京交函〔2024〕782号

北京市交通委员会关于北京大兴经济开发区 DX00-0301～0303、0308 街区控制性详细规划 (街区层面)(2020年-2035年)区域交通 评估的审查意见

图则 2

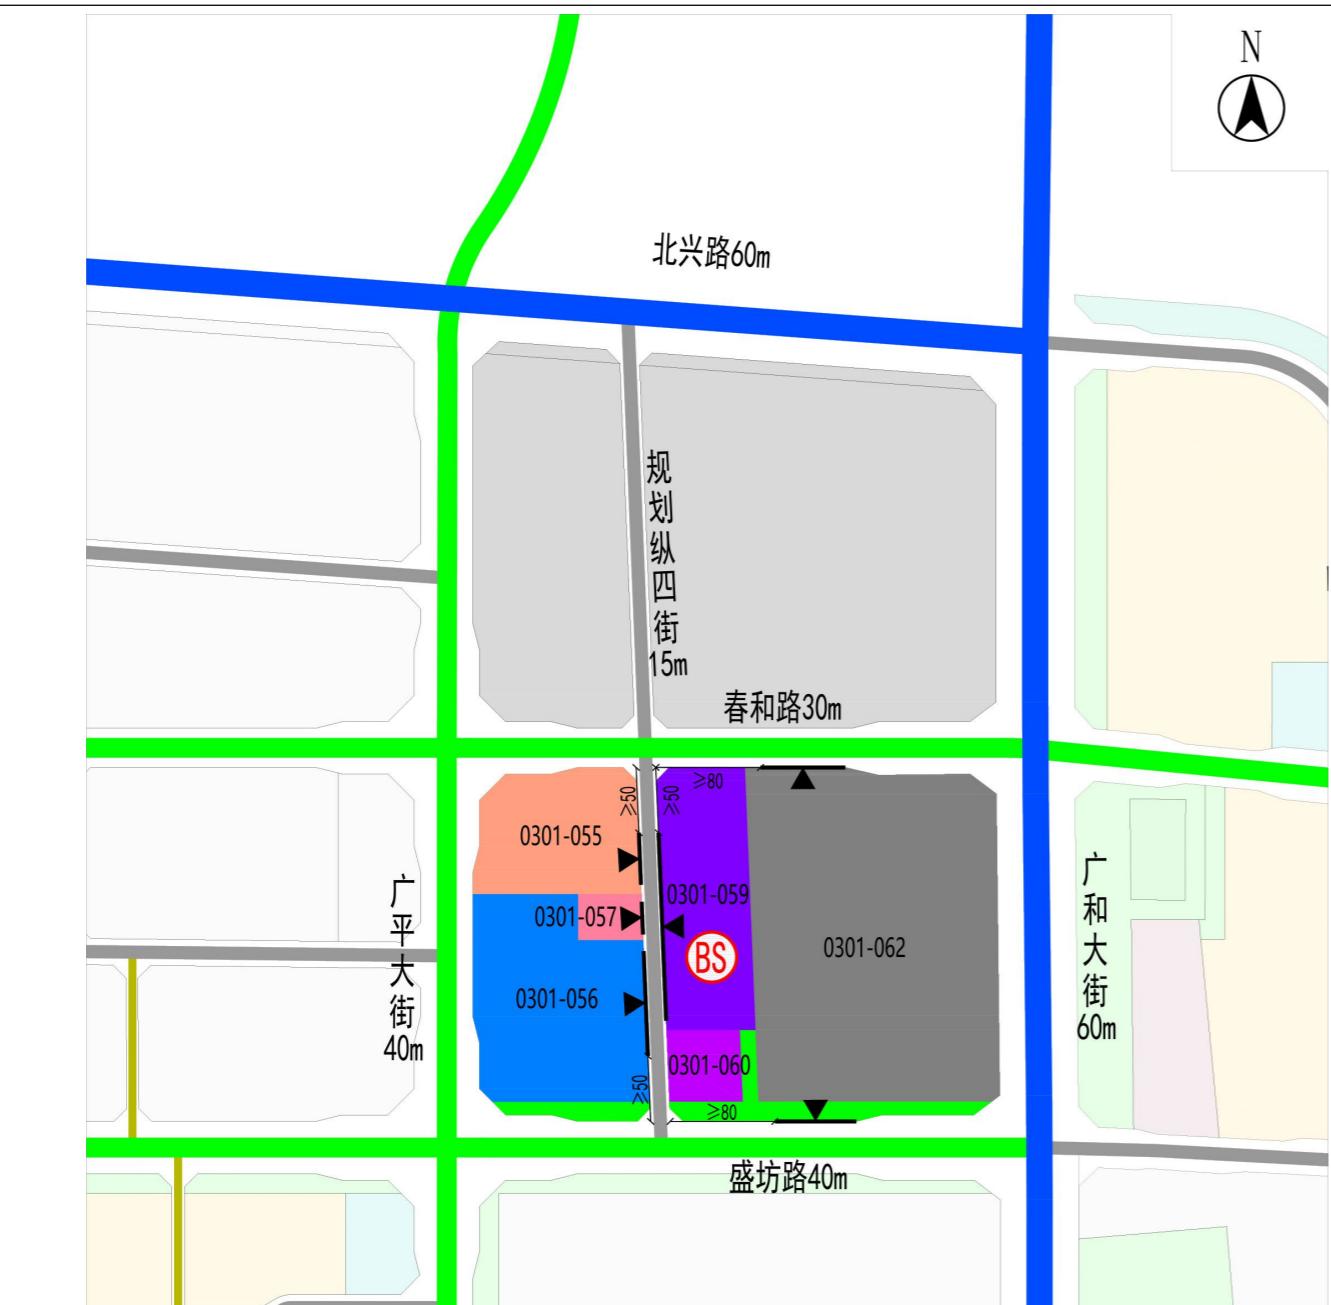
1. 街坊一路(香远街-广阳大街)线由可结合实际方案进行调整(图则2)。
2. 街坊二路(盛坊路-规划一路)道路宽度应不小于11米(图则6)。
3. 街坊三路(金辅路-广阳大街)道路宽度应不小于14米(图则7、图则8)。
4. 街坊四路(广茂大街-街坊六路)道路宽度应不小于14米(图则8)。
5. 街坊五路(街坊六路-广阳大街)道路宽度应不小于14米(图则8)。
6. 街坊六路(金星路-金苑路)道路宽度应不小于14米(图则8)。
7. 街坊七路(金星路-街坊九路)道路宽度应不小于14米(图则9)。
8. 应在0303-076、077地块和0303-078地块之间新增1条南北向街坊八路(金星路-街坊九路),道路宽度不小于14米(图则9)。
9. 街坊九路(广阳大街-广和大街)道路宽度应不小于14米(图则9、图则10)。
10. 街坊十路(金苑路-街坊九路)道路宽度应不小于14米(图则9)。

1. 0301-026 地块占地面积 1.17 公顷的公交首末站应按规划与周边地块同期实施（图则 2）。

1. 0301-030 地块占地面积 0.36 公顷的社会公共停车场应按规划与建设地块同期实施（图则 2）。

1. 街坊一路（香远街-广阳大街）可结合实际方案进行调整，与项目同期实施。
 2. 周边道路应按规划与建设地块同期实施，并完善相关道路交通工程设施。
 3. 0301-026地块占地面积1.17公顷的公交首末站应按规划与建设地块同期实施。
 4. 0301-030地块占地面积0.36公顷的社会停车场应按规划与建设地块同期实施。

1. 为减少学校对周边交通的影响，应在0301-028地块（中小学合校用地）主要出入口前设置广场用地或广场兼绿地，作为交通缓冲场地和等候、落客及人员集散空间，用于高峰时段客流集散。
 2. 应按照《北京市机动车停车条例》第十九条和《交通枢纽学校医院上落客区规划设计指导性图集》（京规自发〔2019〕34号）的相关要求，在0301-028地块（中小学合校用地）内设置落客区，用于机动车临时停靠上下乘客，并与主体工程同步交付使用。
 3. 按照《中小学校设计规范》要求，0301-028地块（中小学合校用地）人行主要出入口应向校内退让，形成学校门前的交通缓冲场地和人行集散空间，保证学校师生进出安全和周边交通组织顺畅。

图则 3

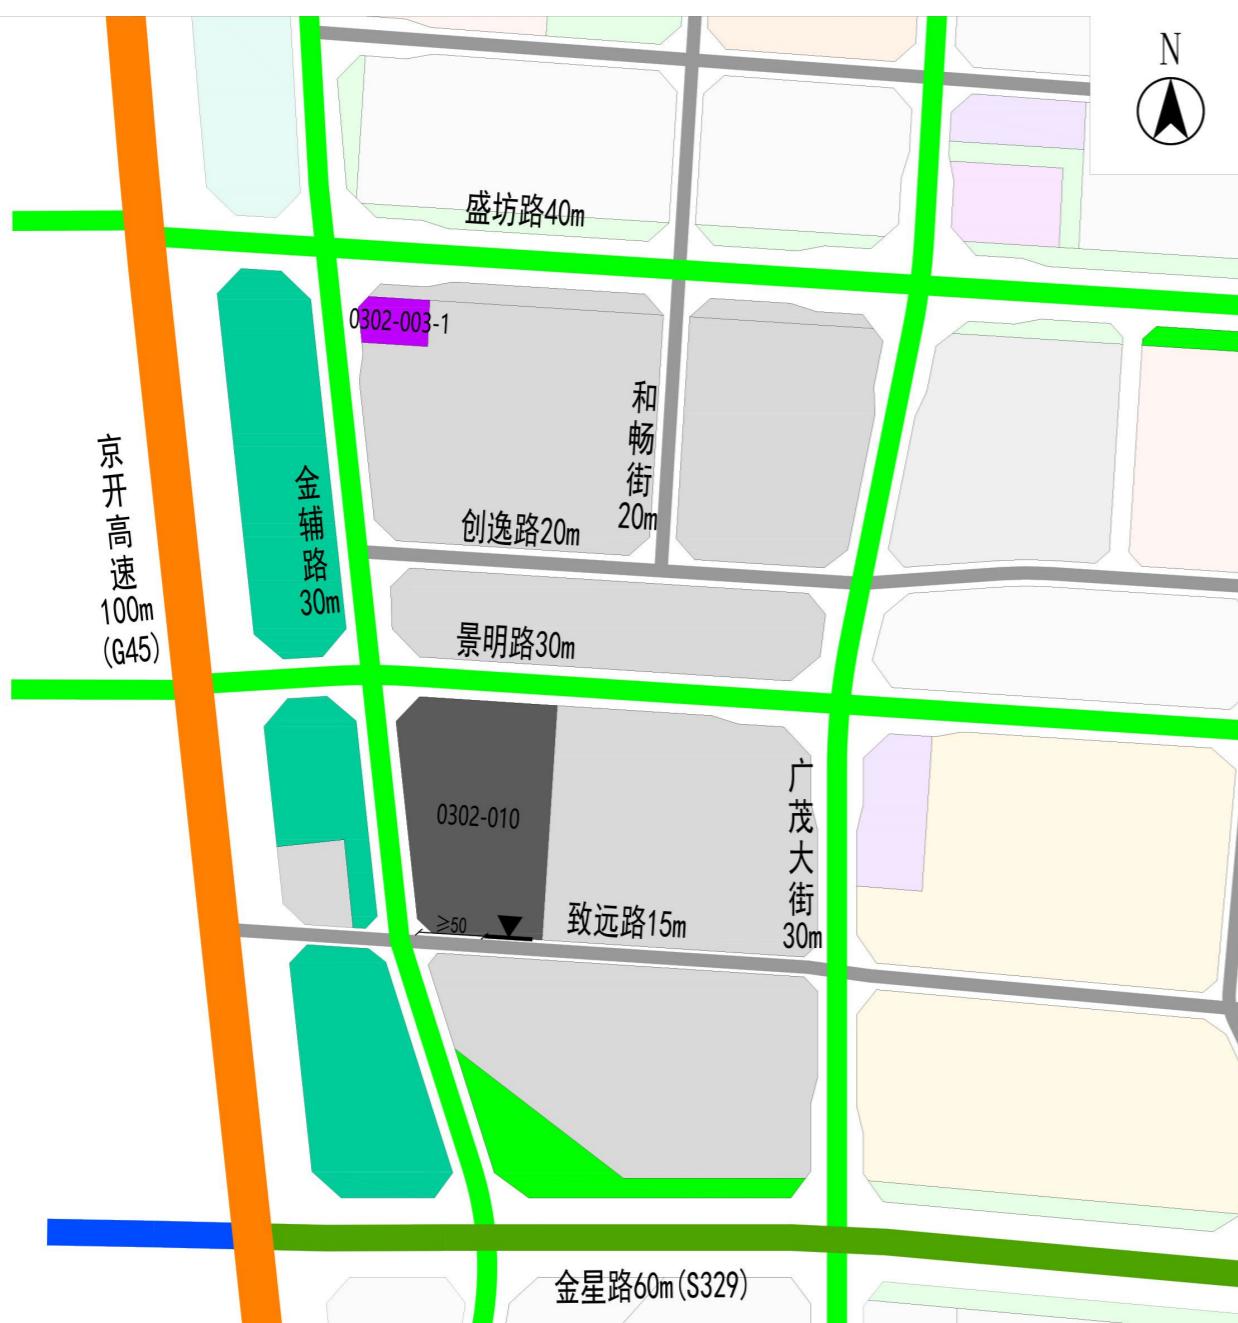
2. 0301-059 地块占地面积 1.36 公顷的公交首末站应按规划与周边地块同期实施（图则 3）。

1. 周边道路应按规划与建设地块同期实施，并完善相关道路交通工程设施。
2. 0301-059地块占地面积1.36公顷的公交首末站应按规划与周边地块同期实施。

1. 各地块机动车出入口原则上应设置在低等级道路上，机动车出入口数量和位置应符合《交通分析》和图中相关要求。
2. 各地块在城市支路上的开口位置不得设于道路交叉口渠化段，并满足与相邻交叉口道路红线交点距离要求：城市干路应不小于50米，支路应不小于30米。
3. 0301-062地块确需在次干路上设置开口，位置与相邻交叉口道路红线交点距离应不小于80米，并按右进右出组织交通。
4. 现状保留地块的机动车出入口应结合周边道路建设和交通组织方案，按上述要求进行优化调整。

1. 为减少医院对周边交通的影响，应在医疗卫生用地 (0301-056地块) 主要出入口前设置广场用地或广场兼绿地，作为交通缓冲场地和等候、落客及人员集散空间，用于高峰时段客流集散。
2. 应按照《北京市机动车停车条例》第十九条和《交通枢纽学校医院上落客区规划设计指导性图集》(京规自发〔2019〕34号) 的相关要求，在医疗卫生用地 (0301-056地块) 内设置落客区，用于机动车临时停靠上下乘客，并与主体工程同步交付使用。

图则 5

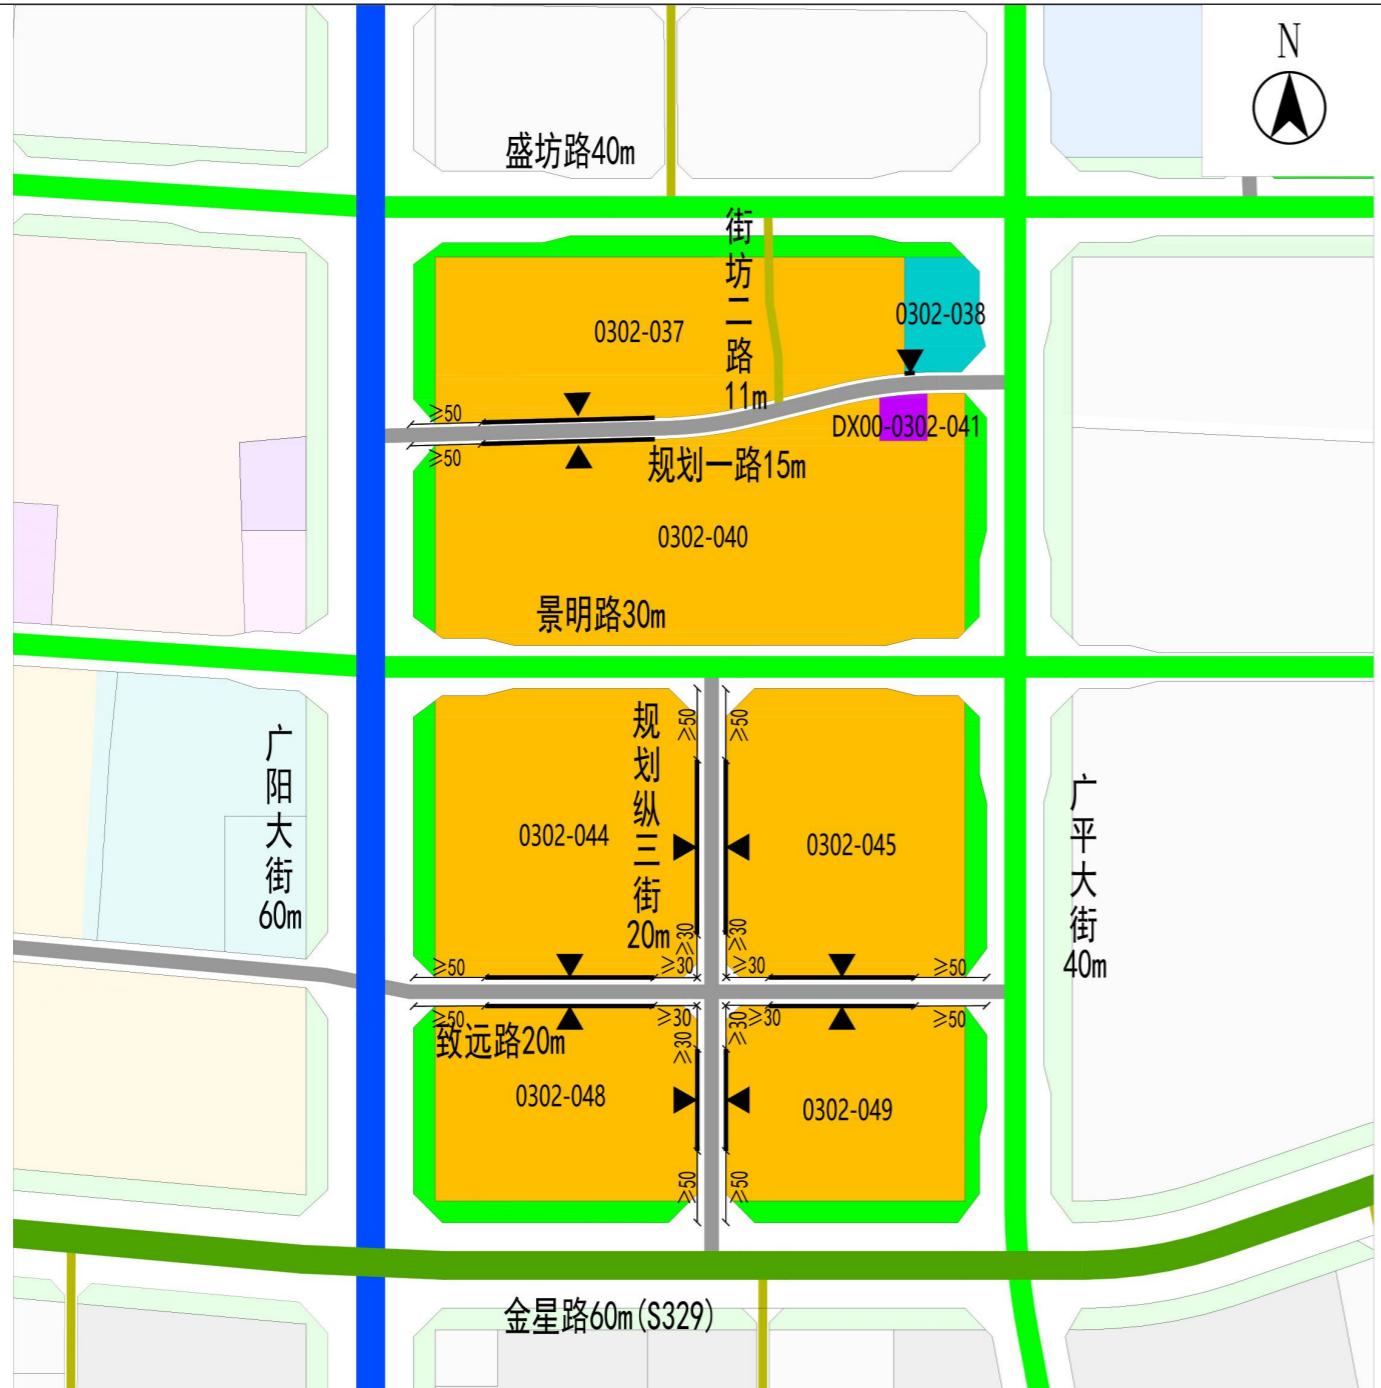
3. 0302-023-1 地块占地面积 0.30 公顷的公交首末站应按规划与周边地块同期实施（图则 5）。

2. 0302-024 地块占地面积 0.57 公顷的社会公共停车场应按规划与建设地块同期实施（图则 5）。

1. 周边道路应按规划与建设地块同期实施，并完善相关道路交通工程设施。
2. 0302-023-1地块占地面积0.3公顷的公交首末站应按规划与建设地块同期实施。
3. 0302-024地块占地面积0.57公顷的社会停车场应按规划与建设地块同期实施。

1. 《北京城市总体规划(2016年—2035年)》明确新建居住区推广街区制，建设小街区、开放式、有活力的社区。
2. 各地块机动车出入口原则上应设置在低等级道路上，机动车出入口数量和位置应符合《交通分析》和图中相关要求。
3. 各地块在城市支路上的开口位置不得设于道路交叉口渠化段和道路弯曲段，并满足与相邻交叉口道路红线交点距离要求：城市干路应不小于50米，支路应不小于30米。
4. 0302-024地块确需在次干路上设置开口，位置与相邻交叉口道路红线交点距离应不小于80米，并按右进右出组织交通。
5. 现状保留地块的机动车出入口应结合周边道路建设和交通组织方案，按上述要求进行优化调整。

1. 为减少学校对周边交通的影响，应在0302-029地块(中小学合校用地)主要出入口前设置广场用地或广场兼绿地，作为交通缓冲场地和等候、落客及人员集散空间，用于高峰时段客流集散。
2. 应按照《北京市机动车停车条例》第十九条和《交通枢纽学校医院上落客区规划设计指导性图集》(京规自发〔2019〕34号)的相关要求，在中小学合校用地0302-029地块(中小学合校用地)内设置落客区，用于机动车临时停靠上下乘客，并与主体工程同步交付使用。
3. 按照《中小学校设计规范》要求，0302-029地块(中小学合校用地)人行主要出入口应向校内退让，形成学校门前的交通缓冲场地和人行集散空间，保证学校师生进出安全和周边交通组织顺畅。0302-030地块(托幼用地)应参照该要求执行。

图则 9

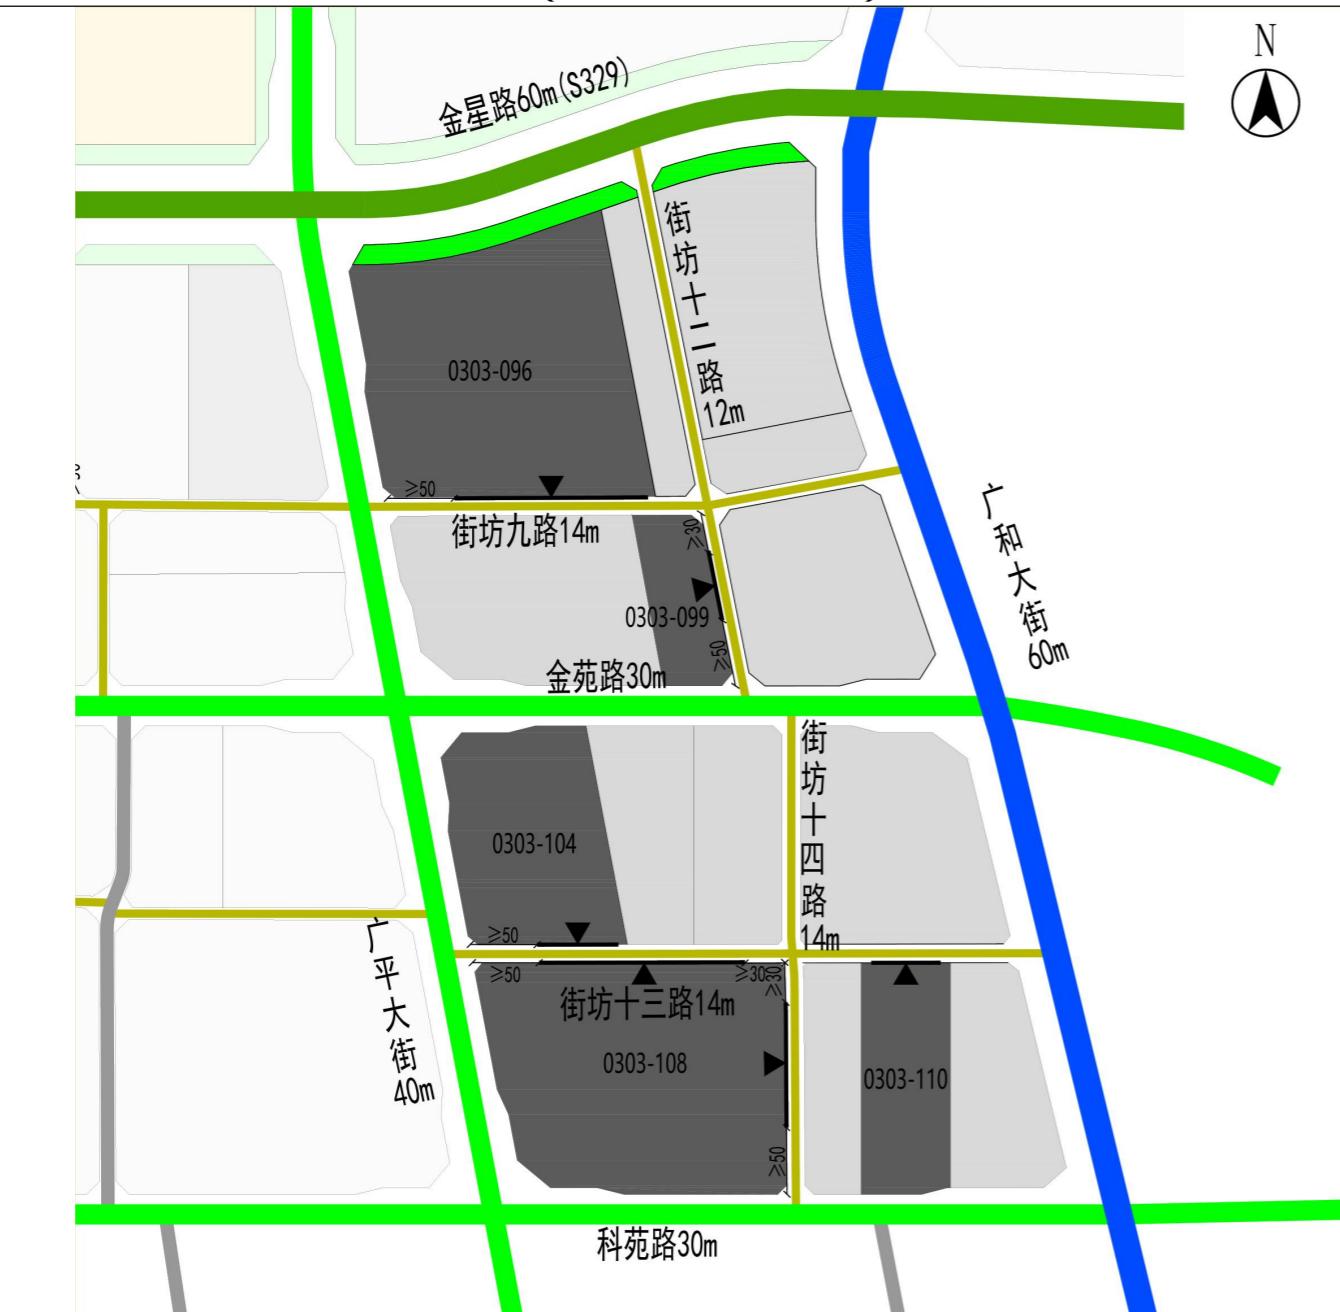
11. 街坊十一路（广阳大街-广平大街）道路宽度应不小于 9 米（图则 9）。

- 应在0303-076、077地块和0303-078地块之间新增1条南北向街坊八路(金星路-街坊九路),道路宽度不小于14米,与建设地块同期实施,完善相关道路交通工程设施,并对社会开放使用。
- 街坊七路(金星路-街坊九路)道路宽度应不小于14米、街坊九路(广阳大街-广和大街)道路宽度应不小于14米、街坊十路(金苑路-街坊九路)道路宽度应不小于14米、街坊十一路(广阳大街-广平大街)道路宽度应不小于9米,与建设地块同期实施,并对社会开放使用。
- 周边道路应按规划与建设地块同期实施,并完善相关道路交通工程设施。

图则 10

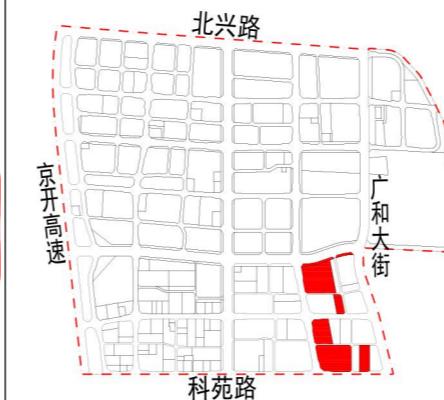
12. 街坊十二路（金星路-金苑路）道路宽度应不小于 12 米（图则 10）。

13. 街坊十三路（广平大街-广和大街）道路宽度应不小于 14 米（图则 10）。

14. 街坊十四路（金苑路-科苑路）道路宽度应不小于 14 米（图则 10）。

- 街坊九路 (广阳大街-广和大街) 道路宽度应不小于14米、街坊十二路 (金星路-金苑路) 道路宽度应不小于12米、街坊十三路 (广平大街-广和大街) 道路宽度应不小于14米、街坊十四路 (金苑路-科苑路) 道路宽度应不小于14米，与建设地块同期实施，并对社会开放使用。
- 周边道路应按规划与建设地块同期实施，并完善相关道路交通工程设施。
